**CCR-VIA -- COMITATO DI COORDINAMENTO REGIONALE PER LA VALUTAZIONE D'IMPATTO AMBIENTALE**

**Giudizio n° 3885 del 06/04/2023**  
**Prot. n° 23/96796 del 07/03/2023**

**Oggetto:** Modifica di un impianto di gestione rifiuti pericolosi e non pericolosi già autorizzato ai sensi dell'art. 208 del D.Lgs. 152/2006

**Tipo procedimento:** Valutazione di Impatto Ambientale ai sensi dell'art. 27 – bis del D.Lgs. 152/06 e ss.mm.ii.

2. Fornire un elaborato planimetrico con indicazione delle distanze dei confini impiantistici da: centri e nuclei abitati, funzioni sensibili e case sparse

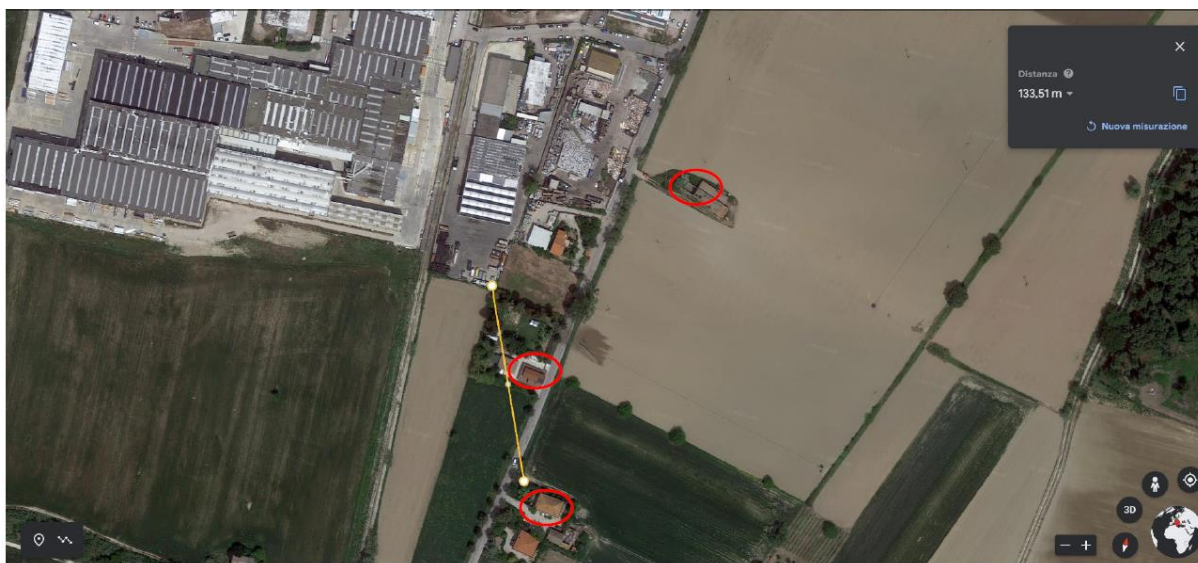
2. *Fornire un elaborato planimetrico con indicazione delle distanze dei confini impiantistici da: centri e nuclei abitati, funzioni sensibili e case sparse;*

Il proponente ha allegato le planimetrie (su base google earth) con indicazioni delle distanze richieste. Di seguito di riporta l'indicazione delle distanze fornite dal proponente ed i relativi stralci planimetrici:

Nuclei abitati Torre San Rocco: 601,32 m e 736,34 m;

Case sparse: presenza di una casa in adiacenza al confine aziendale ed altre due a circa 130 m;

Scuola materne di Scerne (Via Tagliamento): 1705,8 m;

Scuola materna di Torre San Rocco, in via Rotabile per Casoli: 902,91 m. Il tecnico indica che dalle informazioni ottenute, al momento l'istituto non sembra operativo;

Scuola media di Scerne di Via Rotabile per Casoli: 1747,68 m.

### 4. Approfondire le modalità di deflusso delle acque meteoriche, tramite appositi elaborati progettuali (planimetrie e sezioni) che restituiscano le pendenze della superficie in ampliamento

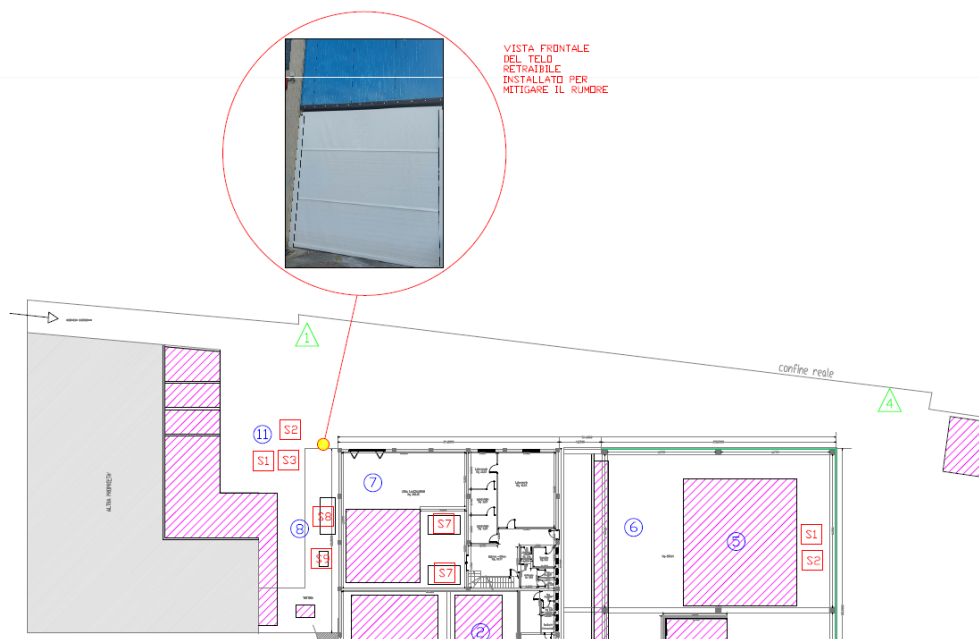
4. *Approfondire le modalità di deflusso delle acque meteoriche, tramite appositi elaborati progettuali (planimetrie e sezioni) che restituiscano le pendenze della superficie in ampliamento;*

Vista la volontà della ditta di stralciare dal presente procedimento l'ampliamento della nuova area, il tecnico precisa che l'area oggetto di PAUR risulta già autorizzata ai sensi dell'art.208 che ricomprende all'interno anche il titolo dello scarico.

Il proponente, ha inoltre pubblicato il documento denominato “Relazione tecnica descrittiva scarico acque meteoriche di prima pioggia in corpo idrico superficiale”, datato 13/02/2023 ed a firma dei tecnici Ing. Luigia Rossi e Geol. Patrizio Caponi, alla quale si rimanda per gli aspetti relativi al rilascio dell’autorizzazione allo scarico.

Estratto Tav. 1-A. Mappa del 98° percentile delle concentrazioni massime orarie delle unità odorimetriche per l'anno 2021 [ou/m<sup>3</sup>]. Emissioni diffuse da impianto in esercizio allo stato di fatto.

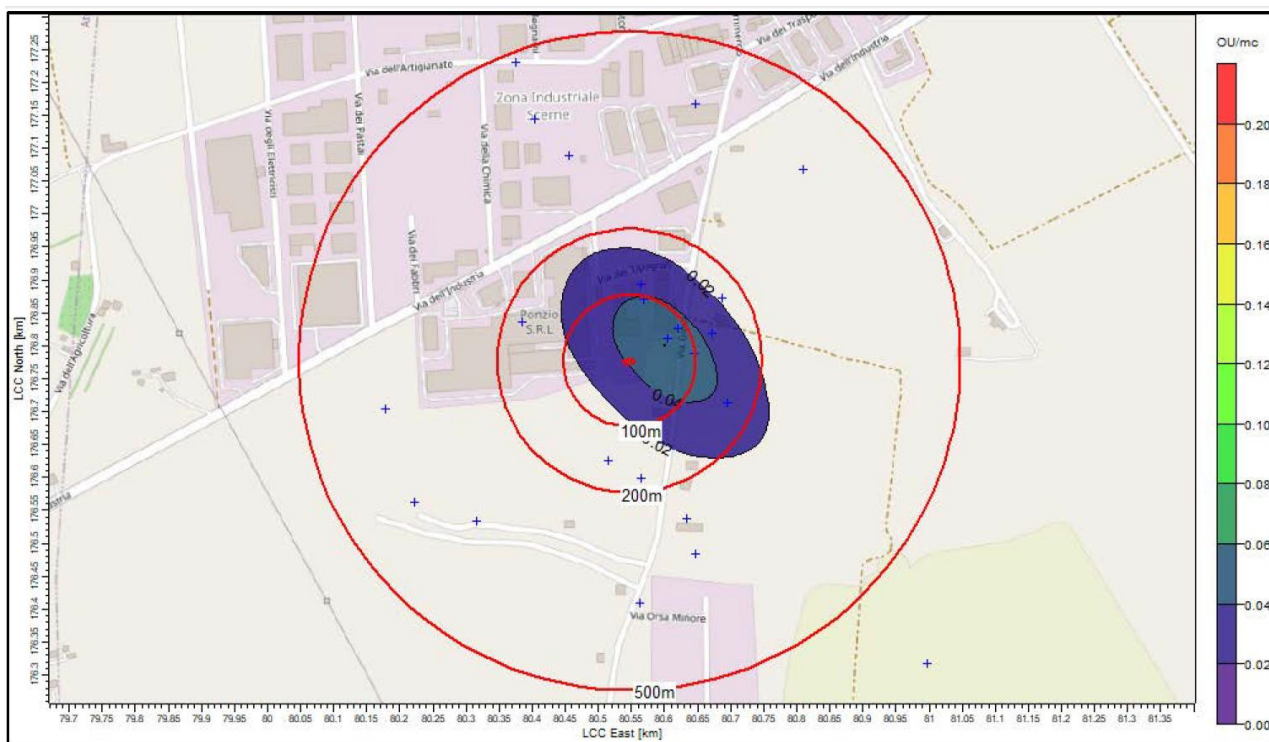
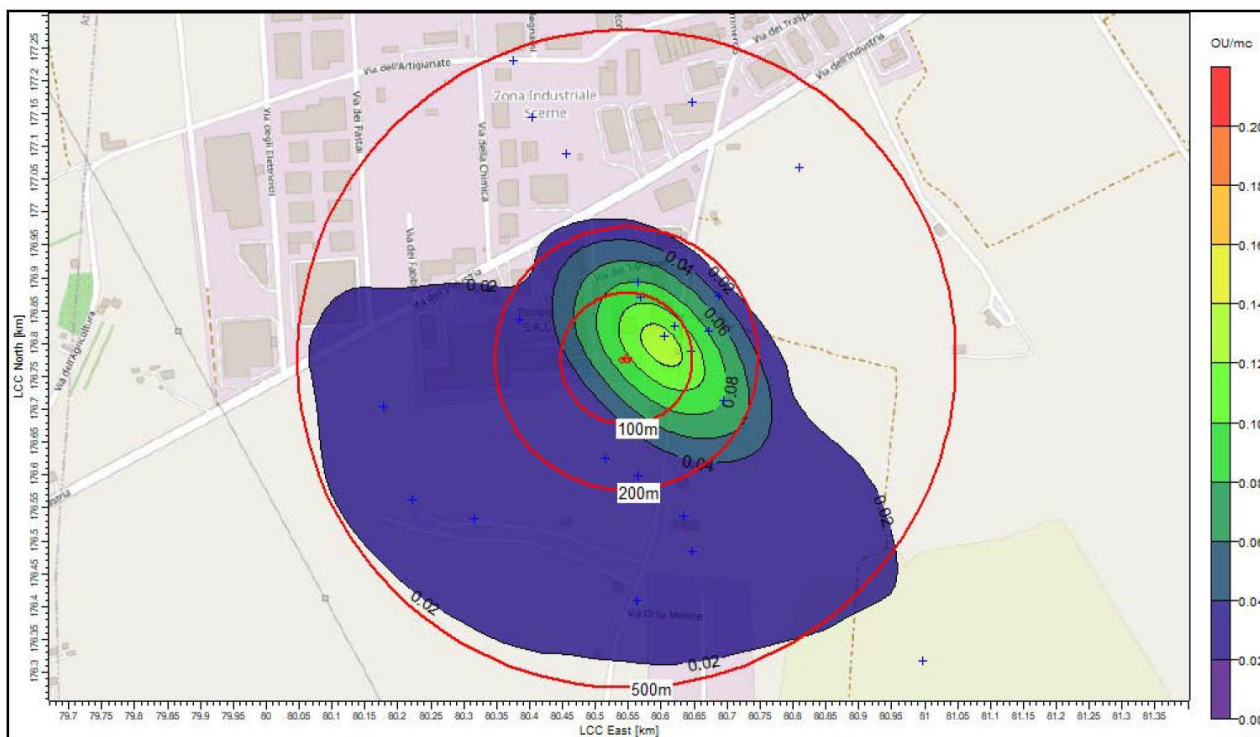
Considerato che, in merito al documento "*Modellazione diffusione sostanze odorogene in aria*" rev.0 del febbraio 2023:

- per la simulazione è stato utilizzato un modello di dispersione di tipo non stazionario e multi-specie a puff (calpuff);
- le eventuali emissioni odorigene dell'impianto sono ascritte dal proponente unicamente a fenomeni di degradazione biologica di materiale organico che si prevede stoccato in scarrabili dedicati integrando sorgenti areali passive;
- lo studio non tiene in considerazione l'effetto cumulo con impianti vicini;
- la "*Linea guida per la caratterizzazione, l'analisi e l'autorizzazione delle emissioni gassose in atmosfera delle attività ad impatto odorigeno – Regione Lombardia 2012*", citata nella relazione, per

- la caratterizzazione delle sorgenti areali di tipo passivo, prevede l'utilizzo di cappe di tipo "Wind tunnel";
- al fine di stimare il flusso specifico di odore delle sorgenti emmissive, il proponente ha fatto ricorso ad una cappa statica il cui utilizzo è finalizzato alla caratterizzazione delle sole sorgenti attive (es. biofiltri); nello studio, inoltre, si è impropriamente utilizzato un modello di calcolo del SOER per cappe tipo Wind tunnel;

- trattandosi di cappa statica, il relatore non esplicita né l'origine della velocità dell'aria nella camera di ventilazione né la modalità di misura della stessa, indicata nella relazione con "Vr";

- ai fini della valutazione il proponente non ha riprodotto le peggiori condizioni emmissive, tanto che il risultato della misura in olfattometria dinamica si avvicina al limite di rilevabilità del metodo (Cod:62 OUE /mc, SOER: 0.1095 OUE /m<sup>2</sup>\*s);

- per quanto ai punti precedenti, le risultanze della simulazione non possono essere considerate rappresentative del quadro emissivo ragionevolmente atteso in condizioni normali di esercizio: lo studio, infatti, simula lo stoccaggio di materiale in perfetto stato di conservazione e non considera i fenomeni putrefattivi indicati come responsabili delle eventuali molestie olfattive e tipici di materiali biodegradabili (EER 20.02.01) e di rifiuti organici (EER 16.03.06);

- 1. riformulare la valutazione previsionale di impatto odorigeno, tenendo conto di quanto esplicitato in premessa e tenendo conto dell'effetto cumulo costituito in particolare dal vicino impianto Selecta;**
- 2. relazionare in merito al recapito finale del canale consortile in cui vengono scaricate le acque di prima pioggia depurate, all'eventuale utilizzo dello stesso per scopi irrigui, come già richiesto dal CCR – VIA n. 3810/22;**
- 3. riscontrare la nota di APS Legambiente Costa Teramana del 27/03/202, fornendo informazioni circa episodi, se avvenuti, di tracimazioni del canale nella zona di pertinenza.**
